**RESPUESTA A NOTA DRCH-AC- 904-04-2021**

**ESTUDIO DE IMPACTO AMBIENTAL  
CATEGORÍA I**

**“CASA DE RETIRO GOLDEN YEARS”**

**Respuesta a nota DRCH-AC-904-04-2021, mediante la cual se solicita aclarar información sobre el Estudio de Impacto Ambiental titulado “CASA DE RETIRO GOLDEN YEARS”**

**Cuadro de áreas**

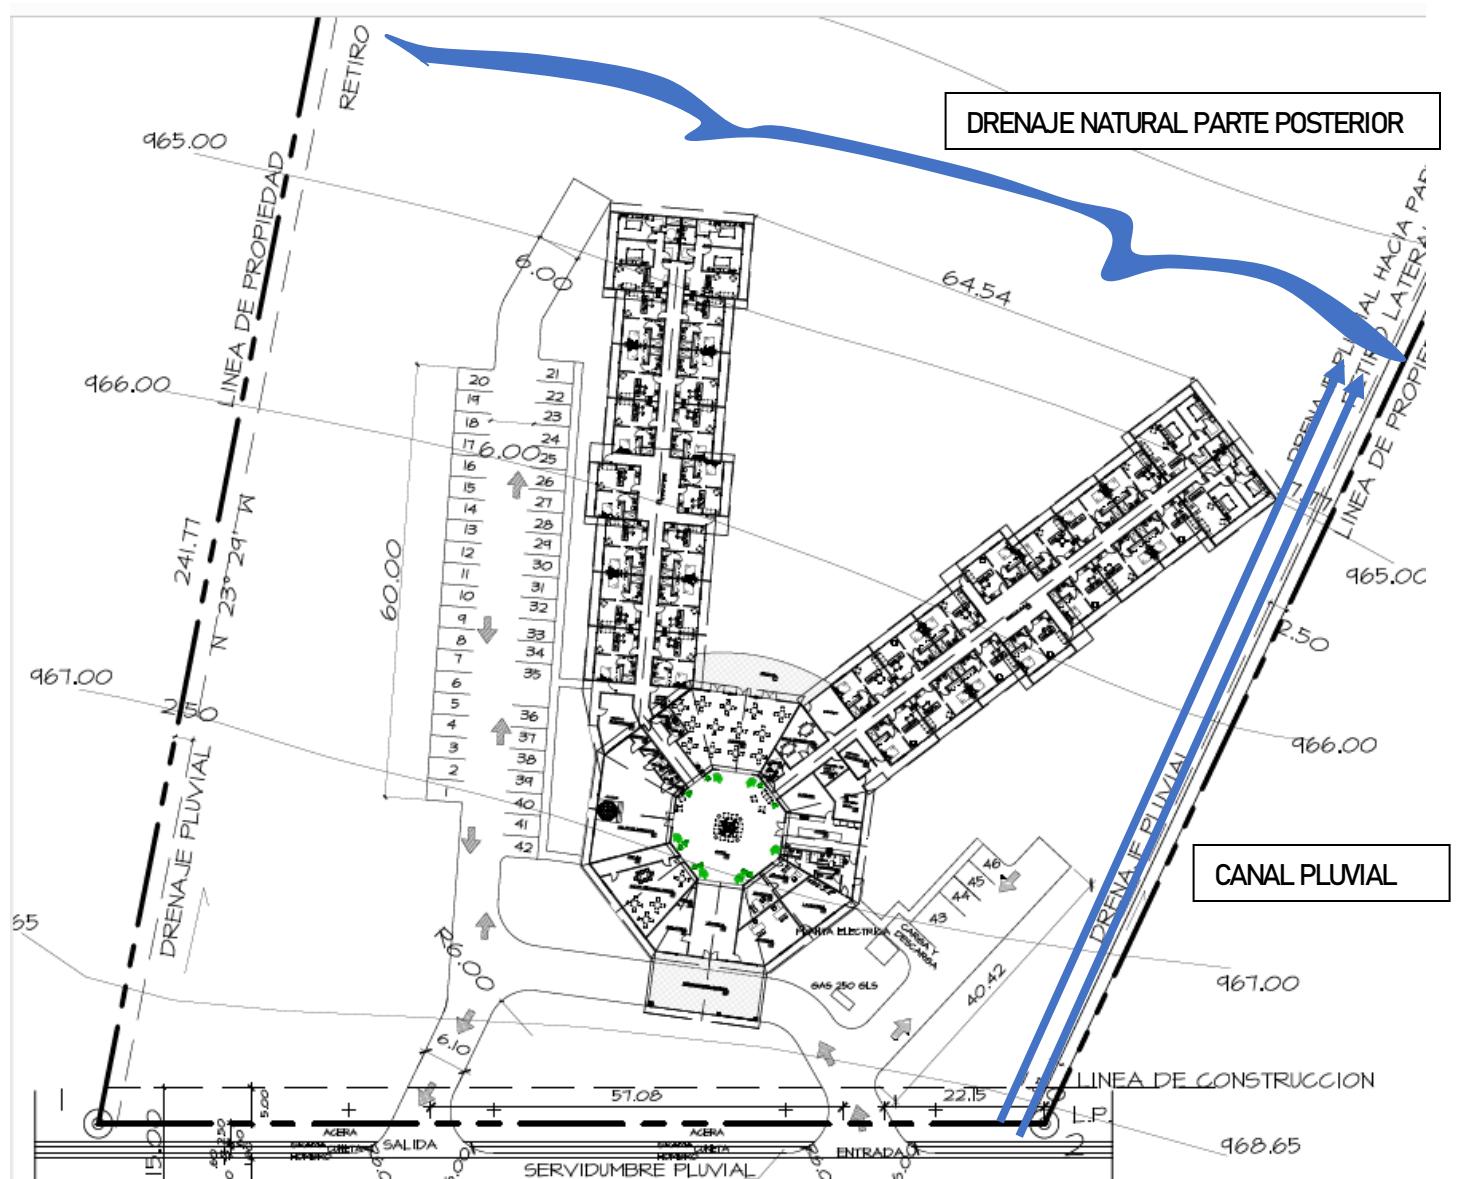
1. en el punto **5.1 Objetivo del proyecto. Obra o actividad y su justificación** Dentro de este punto se menciona que el proyecto se tendrá un área total de construcción de 3637.02 m<sup>2</sup>, pero dentro del punto 5.0 se presenta el cuadro N°2 en donde la suma para el total del área de construcción varía con respecto a lo indicado en el punto 5.1

- a. presentar área total de la construcción, incluyendo áreas abiertas y cerradas

**a. cuadro corregido**

A continuación, se presentan el cuadro de sumatorias corregido de área abierta y cerrada

Área abierta	Espacios del proyecto	
	Aceras de las habitaciones	311.60 m <sup>2</sup>
	Terraza	98.17 m <sup>2</sup>
	Puerta cochera	115.90 m <sup>2</sup>
<b>Total, de área abierta</b>		<b>525.67 m<sup>2</sup></b>
<b>Total, de área cerrada (habitaciones, pasillos internos, áreas administrativas, área social)</b>		<b>3111.65 m<sup>2</sup></b>
<b>Sumatoria final de área abierta y área cerrada</b>		<b>3637.32 m<sup>2</sup></b>
